Keuringsverslag van een elektrische laagspanning- en zeer lage spanningsinstallatie

Straatnaam: Fruithoflaan
Huisnummer: 108
Busnummer: 1002
Postcode: 2600
Gemeente: Berchem
Land: België

Controlebezoek van een oude huishoudelijke elektrische installatie van een wooneenheid bij verkoop op vraag van de verkoper volgens (KB 08/09/2019) - AREI Boek 1- 8.4.2. en 8.2.1. en 4.2.4.3.

Afbeelding schakel- en verdeelbord:

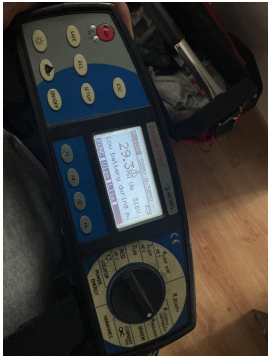
- I1.01 Eéndraadschema van de installatie is niet aanwezig. (Boek 1 Afdeling 2.12 - 2.13 en 3.1.2)
- I1.03 Situatieschema van de installatie is niet aanwezig. (Boek 1 Afdeling 2.12 - 2.13 en 3.1.2)

- I3.11 Een enkele aardingsonderbreker moet geïnstalleerd worden en deze moet bereikbaar blijven voor alle eigenaars, beheerders of uitbaters die gebruik maken van de gemeenschappelijke aardverbinding. (boek 1 Onderafdeling 5.4.2.1.)

- I5.01 De aanduiding van de stroomkringen en/of apparatuur, aansluitklemmen, enz dient aangebracht of vervolledigd te worden. (Boek 1 Onderafdeling 3.1.3.1. en 3.1.3.3.A. en 5.1.6.1)

- I5.02 Elke elementaire stroombaan moet met een hoofdletter aangeduid worden. Elk lichtpunt, contactdoos, moeten genummerd worden in volgorde gezien vanaf de beschermingsinrichting tegen overstroom. (Boek 1 onderafdeling 3.1.2.1.)

- N17 De aardspreidingsweerstand kon niet gemeten worden. Deze dient bij voorkeur kleiner te zijn dan 30ohm.
- N3 Het is niet uitgesloten dat bij een nacontrole bijkomende inbreuken worden vastgesteld bij voorleggen schema's.

- N31 Volgens AREI boek 1 8.2.1. is het toegelaten stopcontacten zonder aarding in dienst te laten. Op deze stopcontacten mag men enkel toestellen van de klasse II aansluiten.
